大間原子力発電所審査資料	
資料番号	OM1-CA148-R00
提出年月日	2021年6月3日

大間原子力発電所  
基準津波策定のうち地震による津波について  
(コメント回答)

# 指摘事項(1/5)

日本海東縁部の想定波源域（南北方向）

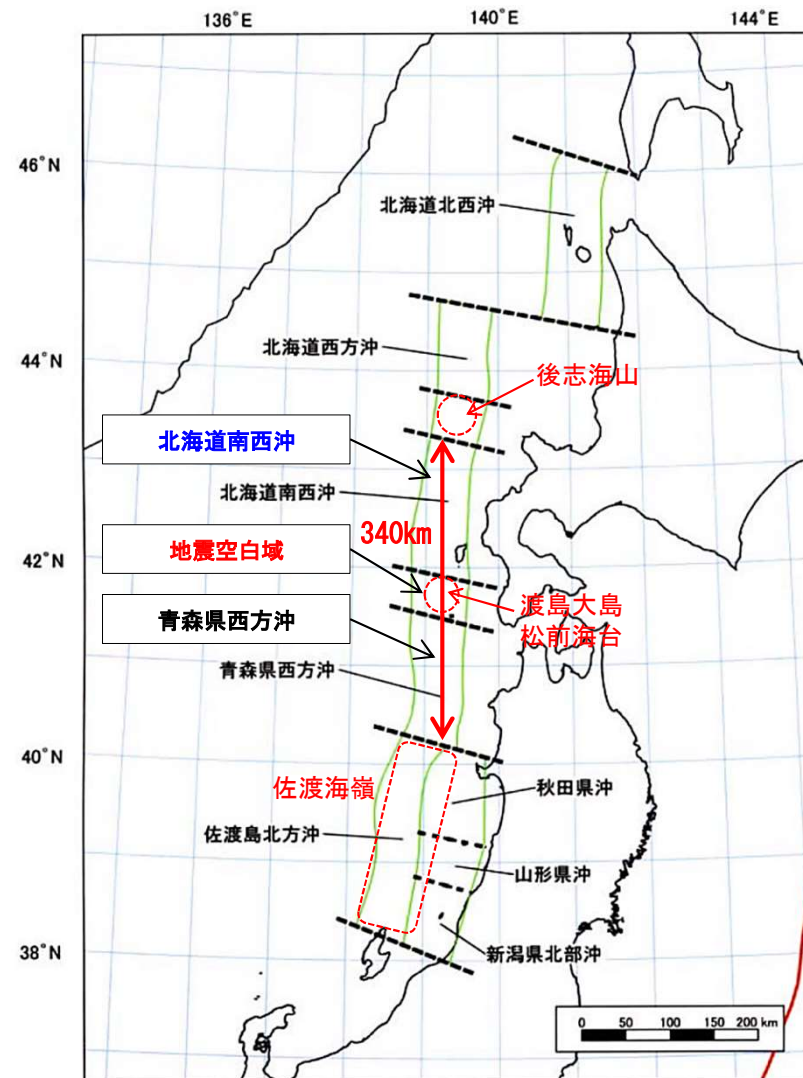
コメントNo.S5-49

- 日本海東縁部で発生した既往地震津波のうち最も地震規模の大きいものは1993年北海道南西沖地震津波（ $M_w=7.8$ ）である。
- 「既往地震に関する知見」，「余震分布に関する知見」，「海底地形に関する知見」から，地震調査研究推進本部（2003）<sup>(12)</sup>の評価対象領域をまたぎ，既往地震規模を上回る連動地震が発生する可能性は低いものと考えられる。
- しかし，2011年東北地方太平洋沖地震では，広い領域で地震が連動したことを踏まえ，青森県西方沖とその北方に隣接する地震空白域及び北海道南西沖との連動の可能性は低いと考えられるが，青森県西方沖から北海道南西沖が連動するものとして，安全評価上，深さ方向を含めた $L=340\text{km}$ を想定波源域の南北方向範囲に設定した。

日本海東縁部の想定波源域

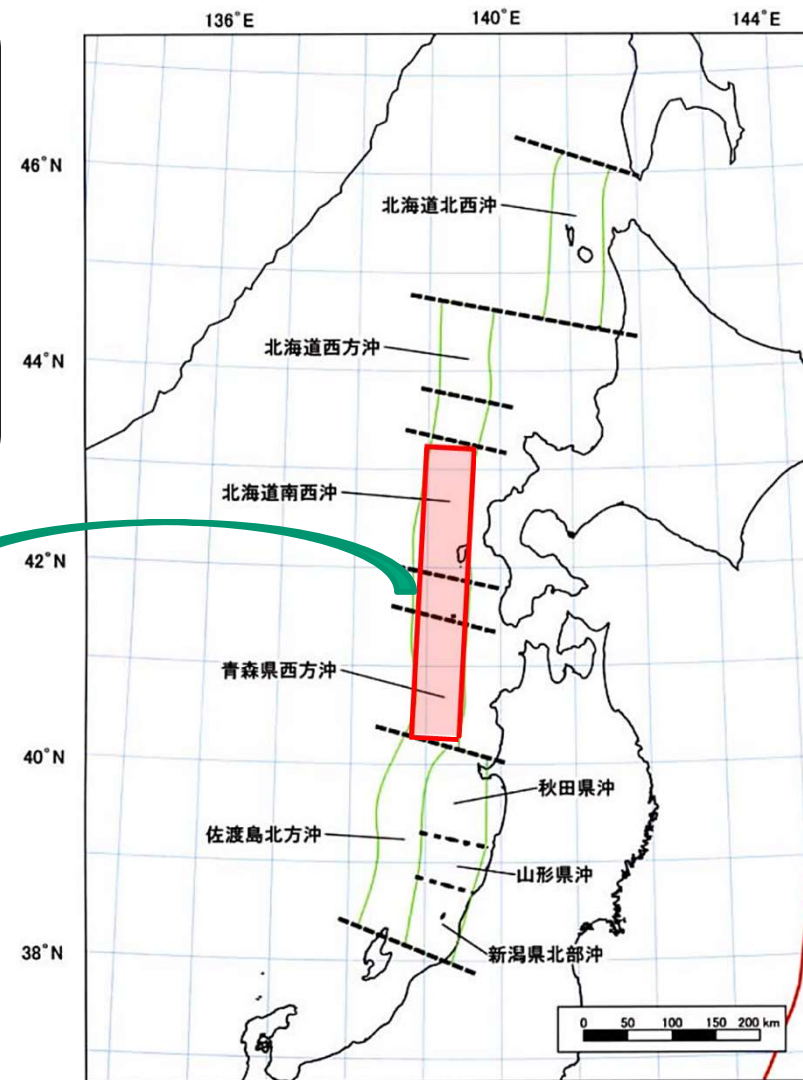
コメントNo.S5-49

- 想定波源域は、地震調査研究推進本部 (2003) <sup>(12)</sup> の評価対象領域を基本とし、この評価対象領域に係る既往研究を参照して以下のとおり設定する。

既往津波の再現性が確認されている断層モデル

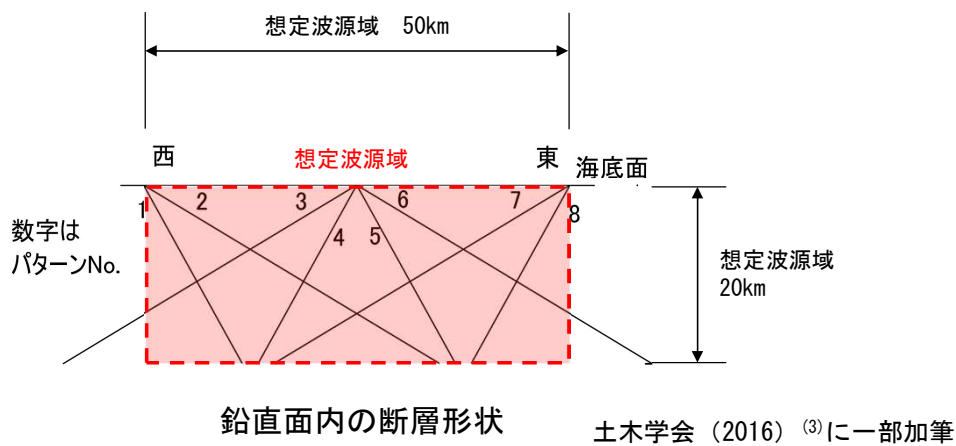
No.	項目	指摘時期	コメント内容	該当箇所
S5-50	日本海東縁部	第962回会合(2021.4.2)	設定した傾斜方向・傾斜角の検討パターンのうち、想定波源域からはみ出すパターンについて、津波評価上、保守側の設定になると記載されている。具体的に何に対して保守側の設定となっているのか、記載を充実させること。	本編資料P.2.2-31
S5-5	三陸沖から根室沖	第446回会合 (H29.2.24)	三陸沖から根室沖の波源モデルのパラメータスタディについて、敷地に最も影響があるパラメータを抽出しているかを確認すること。超大すべり域を南端とする等のパラメータスタディを行い、固有周期との関係も分析して、最も影響がある位置となっているかを説明すること。	平成30年3月2日第553回審査会合でご説明済み
S5-6	三陸沖から根室沖	第446回会合 (H29.2.24)	三陸沖から根室沖の波源モデルの妥当性について確認する必要がある。北東端については、納沙布断裂帯が破壊のバリアとの説明であるが、地震学的知見、測地学的知見等のデータを補強し、検討すること。	平成30年3月2日第553回審査会合でご説明済み
S5-7	三陸沖から根室沖	第446回会合 (H29.2.24)	三陸沖から根室沖の波源モデルのうち、大すべり域と超大すべり域のすべり量について、基本すべり量に対してそれぞれ2倍、4倍とした妥当性を説明すること。	平成30年3月2日第553回審査会合でご説明済み
S5-8	三陸沖から根室沖	第446回会合 (H29.2.24)	三陸沖から根室沖ではM9クラスの地震による津波の知見がないため、波源モデルの妥当性の確認がポイントとなる。ガイドに記載された検討事例や、杉野ほか(2014)のように広域的な津波の再現性が確認された知見を参照し、その妥当性を説明すること。	平成30年3月2日第553回審査会合でご説明済み
S5-9	三陸沖から根室沖	第446回会合 (H29.2.24)	三陸沖から根室沖の波源モデルについて、分岐断層をどのように反映しているのか説明すること。	平成30年3月2日第553回審査会合でご説明済み

コメントNo.S5-50

- 傾斜角に関する前ページの知見を踏まえると傾斜角は、45° 前後であり、おおむね30° ~60° の範囲と考えられるが、以下の考えに基づき津波評価上、保守側の設定を想定し30° と60° の2ケースについて検討することとする。
  - ✓ 初期水位（鉛直地盤変動量）が最も高くなるのは高角ケース（60° ）である。
  - ✓ 地殻変動により移動する水の量が最も多くなるのは低角ケース（30° ）である。
- 上記より、前ページの知見及び上記の考えとも整合し、傾斜方向・傾斜角の検討パターンを体系的に提示している土木学会（2016）<sup>(3)</sup>の8パターンを想定波源域（東西方向50km、深さ方向20km）に当てはめたケースを傾斜方向・傾斜角の検討対象とする。ここで、断層幅は、傾斜角を考慮の上、深さ方向の想定波源域20kmを飽和するように設定する。
- 傾斜方向・傾斜角の検討対象と想定波源域（東西方向50km、深さ方向20km）との関係は下図のとおりであり、検討8パターンは、想定波源域とおおむね合致する範囲の配置となっている※。

※すべての断層が想定波源域内に収まることを基本とするが、本配置においてパターン3及び6は既に想定波源域からはみ出す。このケースは津波水位評価上、敷地に与える影響が保守側の設定になる（P. 2. 2-65）ため許容するが、これ以上の想定波源域を大きくはみ出すパターンは検討対象としない。
